**RESPUESTAS A LAS CONSULTAS RECIBIDAS ACERCA DE LOS PLIEGOS DEL PROCEDIMIENTO DE LICITACIÓN DEL CONTRATO 17/2025 "OBRAS DE INSTALACIÓN DE EQUIPOS DE INSTRUMENTACIÓN Y AUTOMATIZACIÓN ESTANDARIZADA EN UBICACIONES DISPERSAS DE CANAL DE ISABEL II, S.A., M.P."**

**TAPA BARESLAN Composite, referencia: KPR1 27 WP**

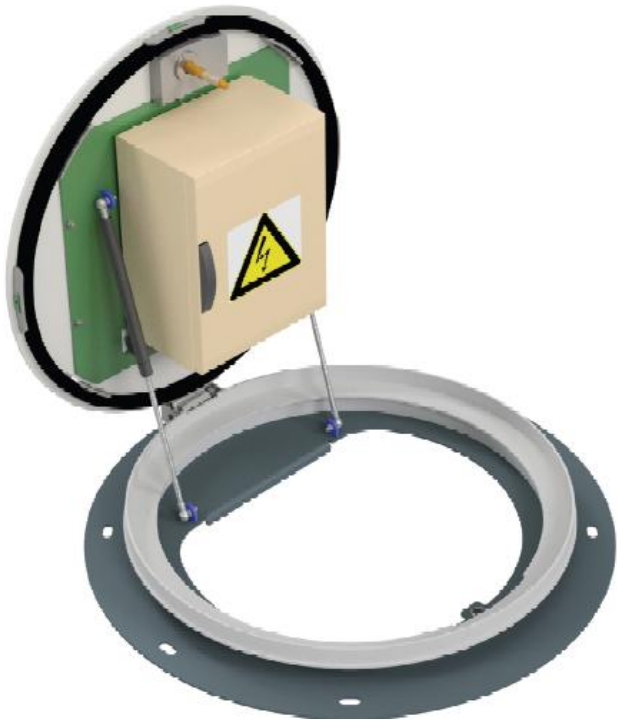
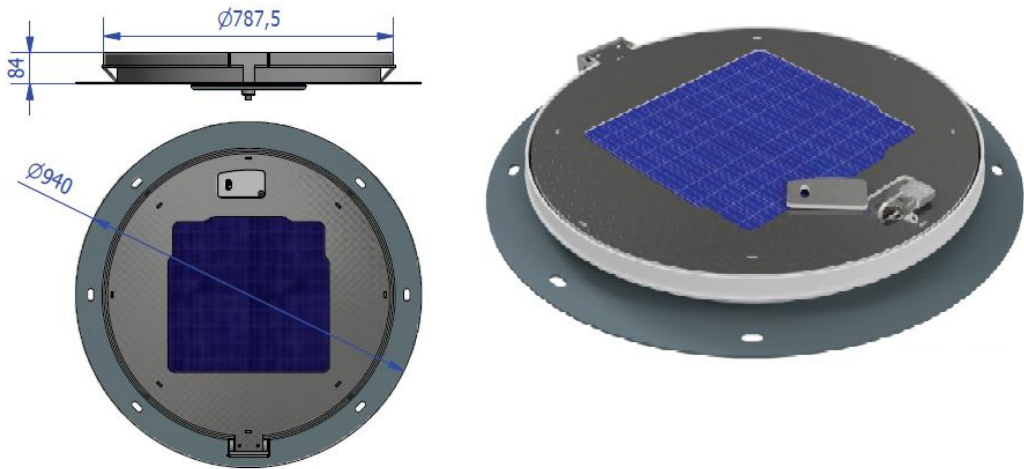
**Pregunta 4:** En relación con la licitación del asunto, respecto al detalle aportado en el Capítulo 7. Cuadros de Control necesitaríamos confirmar de la partida adjunta, a que tipo de tapa hace referencia o, en su defecto, su plano correspondiente:

**CCA14 Ud. Instalación y conexión de equipos en tapa BARESLAN fabricadas en Composite, referencia: KPR1 27 WP o similar, paso diámetro 600 mm, con panel fotovoltaico y armario eléctrico incluido soporte para sensor radar, con resortes a gas de acero inoxidable.**

**Respuesta 4:** por ejemplo, se adjunta especificaciones a continuación. Se admitirán otras siempre y cuando éstas cumplan con los requisitos técnicos fijados en el Pliego de Prescripciones Técnicas:

TAPA SUPERIOR Y PANEL CON SUPERFICIE ANTIDESLIZANTE
APERTURA Y CIERRE ASISTIDOS POR RESORTES A GAS.
TAPA SUPERIOR CON PANEL FOTOVOLTAICO INSTALADO (VER HOJA ADJUNTA)
PREINSTALACION Y SUMINISTRO DE ARMARIO ELECTRICO MODELO PNZ-43 (IP-65)
OPCIONES:
SUMINISTRO CANDADO MODELO PL340
SUMINISTRO ANTENA DE TRANSMISION DE DATOS
PERSONALIZACION SEGUN CLIENTE. (LOGOTIPOS Y DISTINTIVOS)
